DAN930 Генератор

Новий виробничий майданчик

Виробничий майданчик DAN930 нещодавно був перенесений з DENSO Японія на завод DENSO Італія, щоб максимізувати локальну доступність цього генератора з високим попитом на вторинному ринку – нова країна Походження – Італія.

Вид ззаду

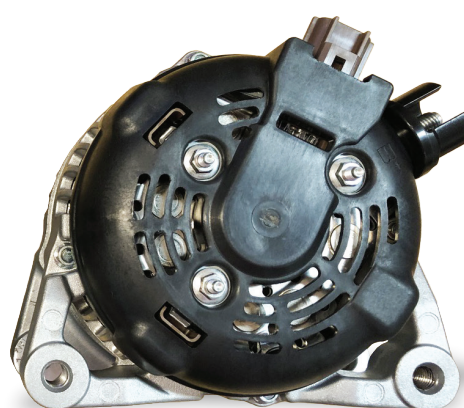
Новий дизайн свинцевого корпусу без 3-х дренажних отворів, внутрішній лабіринт дозволяє уникнути прямого забруднення. Зміна конструкції не має негативного впливу на охолодження.

104210-2710 (стара версія)
Свинцевий корпус старого дизайну з 3 дренажними отворами відрізняється задньою кришкою зовні

Вигляд спереду

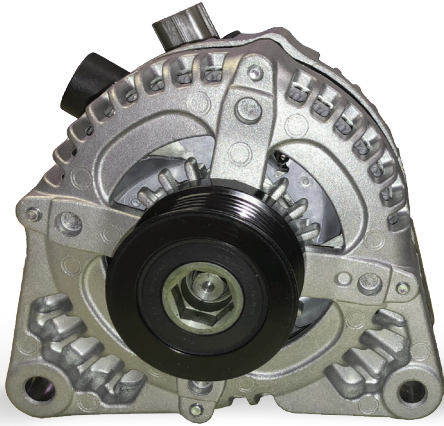
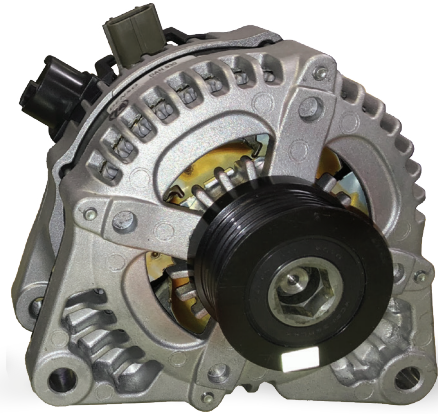
Каніфоль з обмотки ротора може потрапляти на крильчатку вентилятора випадковим чином.
(Не впливає на довговічність або забруднення)
